**TEKNISK
CIRKULÆRE**

DATO 3 GX - 80

GSA

1000 KM EFTERSYN

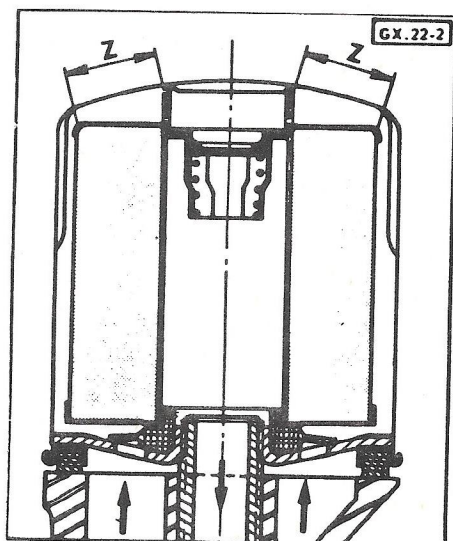
VEJLEDNING I UDSKIFTNING AF OLIEFILTERPATRON:
(se tillige T.C. nr. 30 af 1976-12-16).

Perforer oliefilterpatronen i zone "Z". Dette letter oliens tilbageløb til bundkaret.

Vent ca. 30 min. inden oliefilterpatronen afskrues.

BEMÆRK: Perforering udenfor zone "Z", kan medføre komplikationer i smøre-systemet.
